改善箇所説明図

【ショベル・ローダ】

改善箇所説明図

【フォークリフト】

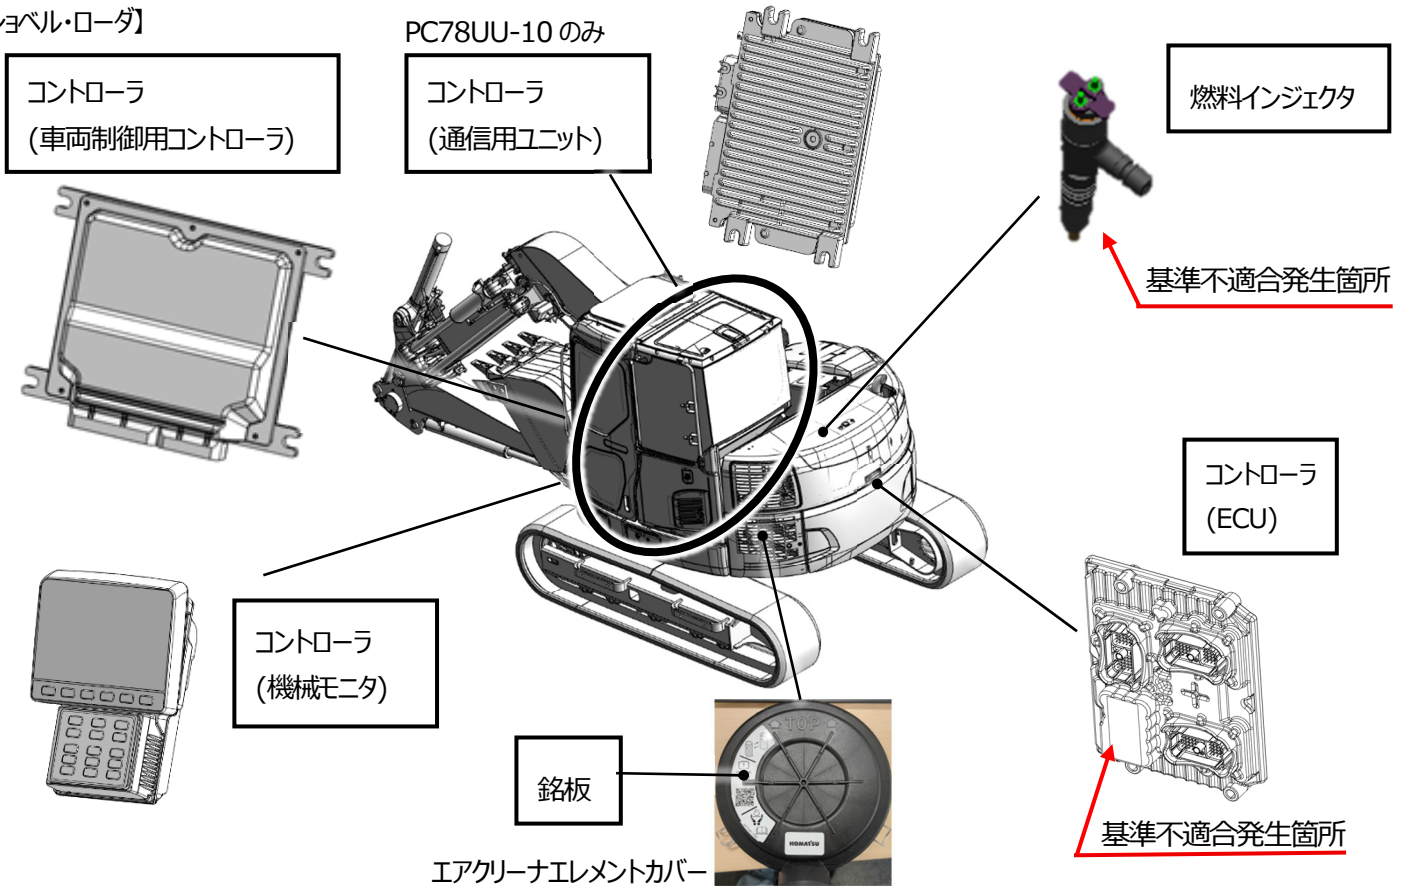
ショベル・ローダ等において、設計検討が不十分なため、

- ①経時劣化により燃料インジェクタの噴射ノズルが摩耗し、燃料噴射量が増加する
- ②可変ターボ内部にダスト等が付着することで空気供給効率が低下する
- ③MAF センサのセンシング部にエアクリナーで捕足しきれなかったダストが付着し、実際よりも多い空気流量として誤認識することがある。そのため、そのまま使用を続けると、これらの不具合が複合的に作用して空燃比が低下し、煤の発生が増加し、PM（粒子状物質）の排出量が規制値を超過するおそれがある。

全車両、以下の対策を行う。

- ①燃料インジェクタを対策品に交換する。
- ②コントローラのプログラムを対策プログラムに書き換える。
- ③取扱説明書に MAF センサ自動補正の運転方法を追加する。
- ④エアクリナーエレメントカバーに MAF センサ自動補正の実施を促す銘板を貼り付ける。

識別：エアクリナーエレメントカバーに貼り付けた銘板の有無で識別する。

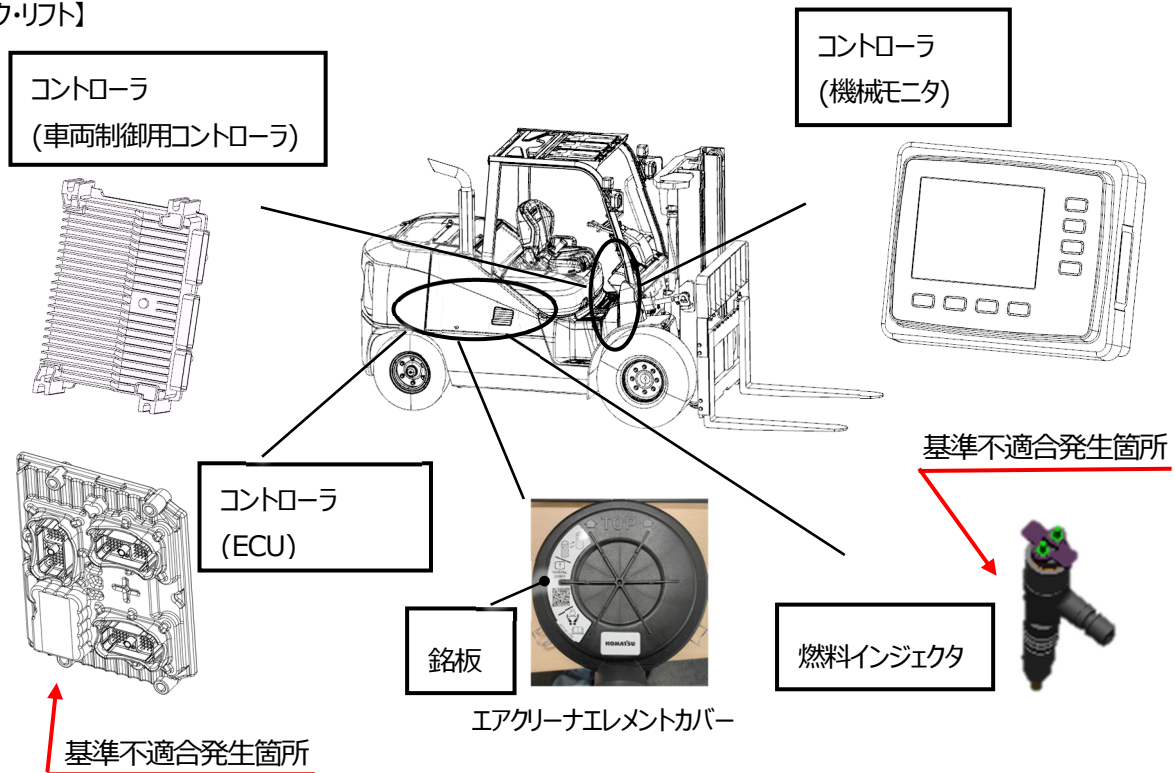
ショベル・ローダ等において、設計検討が不十分なため、

- ① 経時劣化により燃料インジェクタの噴射ノズルが摩耗し、燃料噴射量が増加する
- ② 可変ターボ内部にダスト等が付着することで空気供給効率が低下する
- ③ MAF センサのセンシング部にエアクリーナで捕捉しきれなかったダストが付着し、実際よりも多い空気流量として誤認識することがある。そのため、そのまま使用を続けると、これらの不具合が複合的に作用して空燃比が低下し、煤の発生が増加して、PM（粒子状物質）の排出量が規制値を超過するおそれがある。

全車両、以下の対策を行う。

- ① 燃料インジェクタを対策品に交換する。
- ② コントローラのプログラムを対策プログラムに書き換える。
- ③ 取扱説明書に MAF センサ自動補正の運転方法を追加する。
- ④ エアクリーナエレメントカバーに MAF センサ自動補正の実施を促す銘板を貼り付ける。

識別：エアクリーナエレメントカバーに貼り付けた銘板の有無で識別する。
